別紙記載事項の変更前後比較表

ページ	変更前	ページ	変更後	変更内容																																
ローA -79	<p>c. 解析結果</p> <p>主要な位置((ロ)-第A.20 図参照)に対する頭部垂直落下時の一次応力強さの評価結果を(ロ)-第A.19 表に、(一次+二次)応力強さ及び蓋ボルトの応力の評価結果を(ロ)-第A.20 表に、また底部垂直落下時の一次応力強さの評価結果を(ロ)-第A.21 表に、(一次+二次)応力強さ及び蓋ボルトの評価結果を(ロ)-第A.22 表に示す。</p> <p>それぞれの表に示すように、すべての評価位置においてA.1.2に示す解析基準値を満足する。</p> <p>また、三次蓋と本体の0リング取付け位置での相対口開き変形量は頭部垂直落下、底部垂直落下ともに0.1mm以下であり、0リングの初期締付け代\squaremmより小さく、密封性が損なわれることはない。</p>	(ロ)-A-84	<p>c. 解析結果</p> <p>主要な位置((ロ)-第A.20 図参照)に対する頭部 0.3m 垂直落下時の一次応力強さの評価結果を(ロ)-第A.19 表に、(一次+二次)応力強さ及び蓋ボルトの応力の評価結果を(ロ)-第A.20 表に、また底部 0.3m 垂直落下時の一次応力強さの評価結果を(ロ)-第A.21 表に、(一次+二次)応力強さ及び蓋ボルトの評価結果を(ロ)-第A.22 表に示す。</p> <p>それぞれの表に示すように、全ての評価位置において(ロ)章A.1.2に示す解析基準値を満足する。</p> <p>また、三次蓋と本体の0リング取付け位置での相対口開き変形量は頭部 0.3m 垂直落下、底部 0.3m 垂直落下ともに0.1mm以下であり、0リングの初期締付け代\squaremmより小さく、密封性が損なわれることはない。</p>	(4)-② (以下同様)																																
ローA -80	(ロ)-第A.20 図 自由落下時の応力評価位置	(ロ)-A-85	(ロ)-第A.20 図 0.3m 自由落下試験時の応力評価位置	(4)-②

注記) 変更箇所を \square で示す。なお、誤字・脱字や書式・体裁・項番号の訂正、図表追加等に伴う図表番号の振り直し及び表現の統一のための違いは省略する。

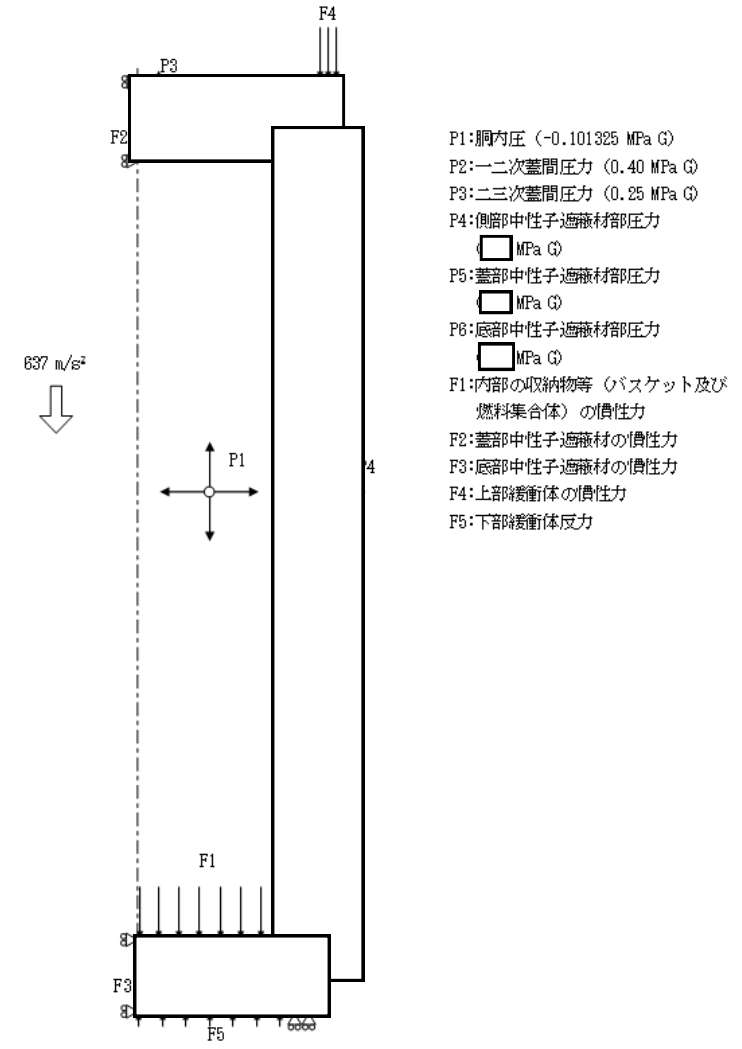
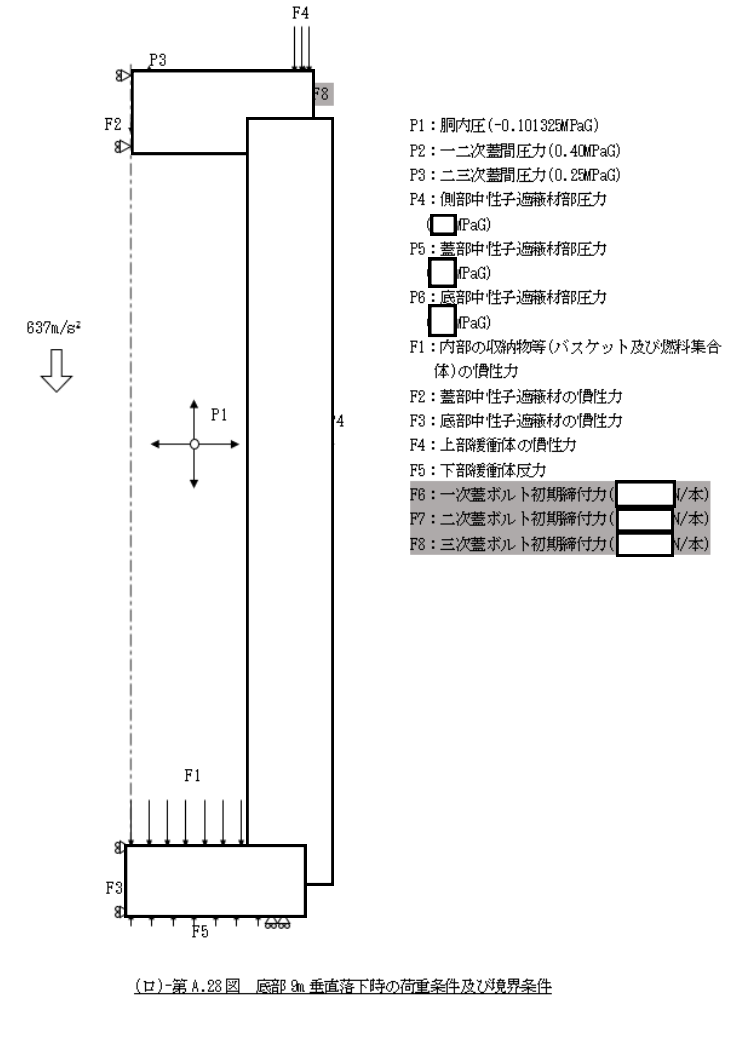
ページ	変更前	ページ	変更後	変更内容
ローA - 1 1 7	 <p>(ロ)-第A.27図 頭部9m垂直落下時の荷重条件及び境界条件</p> <ul style="list-style-type: none"> F1: 胴内圧 (-0.101325 MPa G) F2: 一二次蓋間圧力 (0.40 MPa G) F3: 二三次蓋間圧力 (0.25 MPa G) F4: 側部中性子遮蔽材箱圧力 () MPa G F5: 蓋部中性子遮蔽材箱圧力 () MPa G F6: 底部中性子遮蔽材箱圧力 () MPa G F1: 内部の収納物等 (バスケット及び燃料集合体) の慣性力 F2: 蓋部中性子遮蔽材の慣性力 F3: 底部中性子遮蔽材の慣性力 F4: 上部降衝衝体の反力 F5: 下部降衝衝体の慣性力 	(ロ)-A-124	 <p>(ロ)-第A.27図 頭部9m垂直落下時の荷重条件及び境界条件</p> <ul style="list-style-type: none"> P1: 胴内圧 (-0.101325MPaG) P2: 一二次蓋間圧力(0.40MPaG) P3: 二三次蓋間圧力(0.25MPaG) P4: 側部中性子遮蔽材箱圧力 () MPaG) P5: 蓋部中性子遮蔽材箱圧力 () MPaG) P6: 底部中性子遮蔽材箱圧力 () MPaG) F1: 内部の収納物等 (バスケット及び燃料集合体) の慣性力 F2: 蓋部中性子遮蔽材の慣性力 F3: 底部中性子遮蔽材の慣性力 F4: 上部降衝衝体の反力 F5: 下部降衝衝体の慣性力 F6: 一次蓋ボルト初期締付力 () N/本 F7: 二次蓋ボルト初期締付力 () N/本 F8: 三次蓋ボルト初期締付力 () N/本 	(4)-② (以下同様)

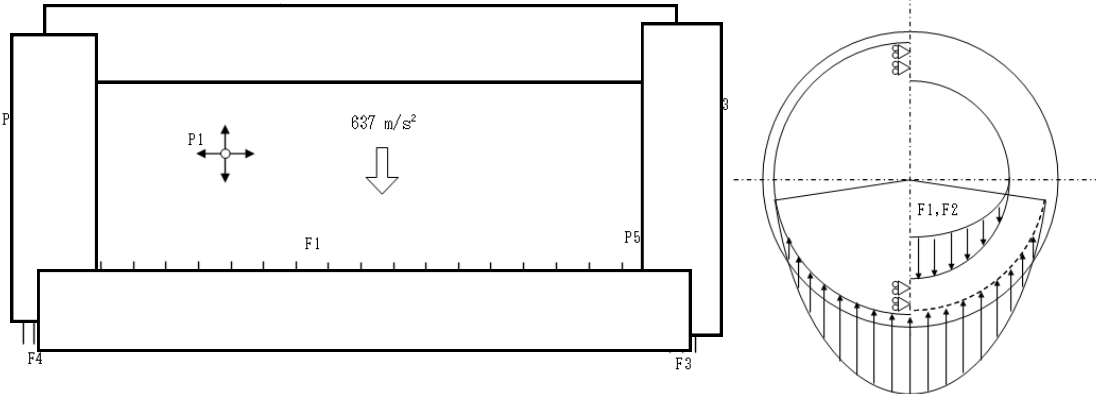
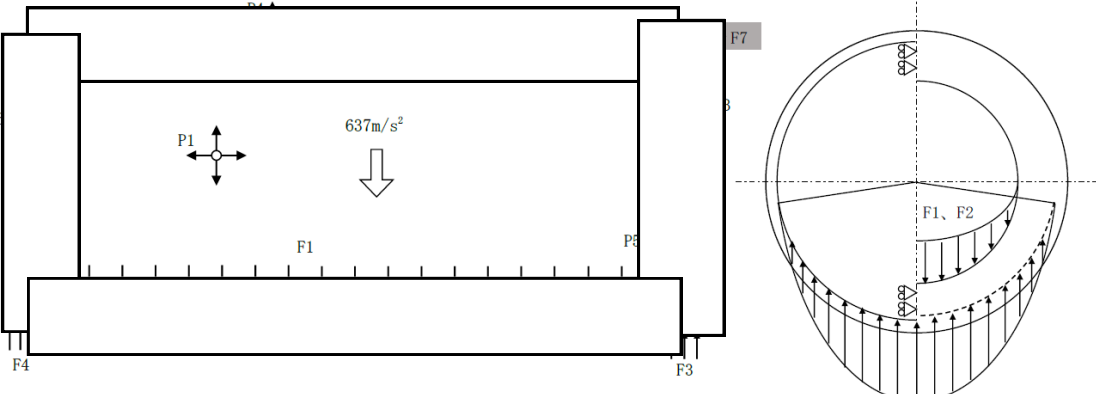
ページ	変更前	ページ	変更後	変更内容
ローA - 118	 <p> P1: 胴内圧 (-0.101325 MPa G) P2: 一二次蓋間圧力 (0.40 MPa G) P3: 二三次蓋間圧力 (0.25 MPa G) P4: 側部中性子遮蔽材部圧力 () MPa G P5: 蓋部中性子遮蔽材部圧力 () MPa G P6: 底部中性子遮蔽材部圧力 () MPa G F1: 内部の収納物等 (バスケット及び燃料集合体) の慣性力 F2: 蓋部中性子遮蔽材の慣性力 F3: 底部中性子遮蔽材の慣性力 F4: 上部降衝体の慣性力 F5: 下部降衝体反力 </p> <p>(ロ)-第A.28図 底部9m垂直落下時の荷重条件及び境界条件</p>	(ロ)-A-125	 <p> P1: 胴内圧 (-0.101325MPaG) P2: 一二次蓋間圧力(0.40MPaG) P3: 二三次蓋間圧力(0.25MPaG) P4: 側部中性子遮蔽材部圧力 () PaG P5: 蓋部中性子遮蔽材部圧力 () PaG P6: 底部中性子遮蔽材部圧力 () PaG F1: 内部の収納物等(バスケット及び燃料集合体)の慣性力 F2: 蓋部中性子遮蔽材の慣性力 F3: 底部中性子遮蔽材の慣性力 F4: 上部降衝体の慣性力 F5: 下部降衝体反力 F6: 一次蓋ボルト初緊締付力() N/本 F7: 二次蓋ボルト初緊締付力() N/本 F8: 三次蓋ボルト初緊締付力() N/本 </p> <p>(ロ)-第A.28図 底部9m垂直落下時の荷重条件及び境界条件</p>	(4)-② (以下同様)
